**RESOLUCIÓN No. 3203
29 DE SEPTIEMBRE DE 2025**

**POR LA CUAL SE OTORGA UN PERMISO DE OCUPACIÓN DE CAUCE Y SE DICTAN
OTRAS DISPOSICIONES
(POC-00175-24)**

Imagen 12. FIGURA 12. Resultado grafico de la simulación hidráulica del puente 1 en la estación 27.87 aguas arriba.

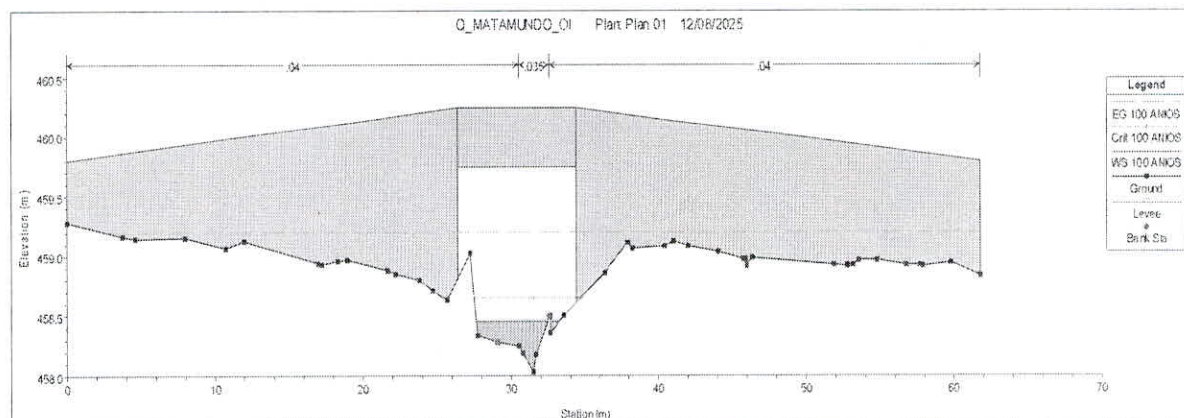
Para el puente 1 aguas arriba, el nivel inferior de la losa de la obra está en la cota 459.750; el nivel de inundación con periodo de retorno para 100 años está en la cota 459.21; con una altura de lámina de 1.01 m en este punto y una altura adicional frente a la cota de inundación de 0.54 m.

Imagen 13 .FIGURA 13. Resultado grafico de la simulación hidráulica del jarillón en la estación 32.5.

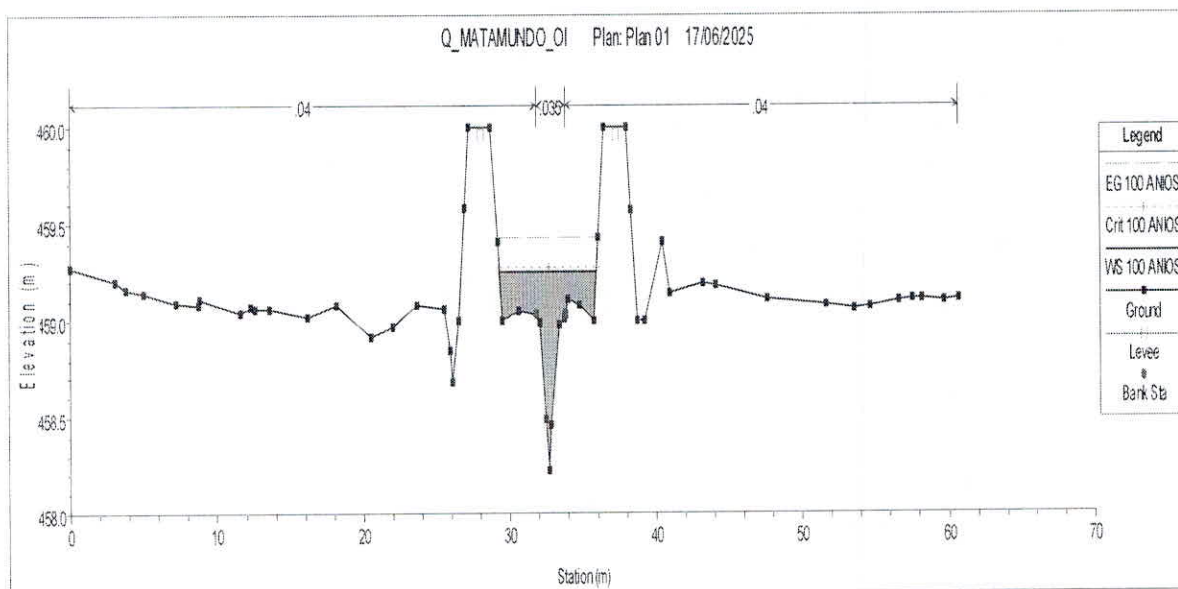
Se resalta que la proyección de lo jarillones se realiza por fuera del cauce natural tratando de intervenir lo menos posible con la quebrada matamundo, ahora analizando la sección proyectada, se dice que el nivel superior de la corona de la obra está en la cota 460.000; el nivel de inundación con periodo de retorno para 100 años está en la cota 459.250; con una altura de lámina de 1.03 m en este punto y una altura adicional frente a la cota de inundación de 0.75 m.
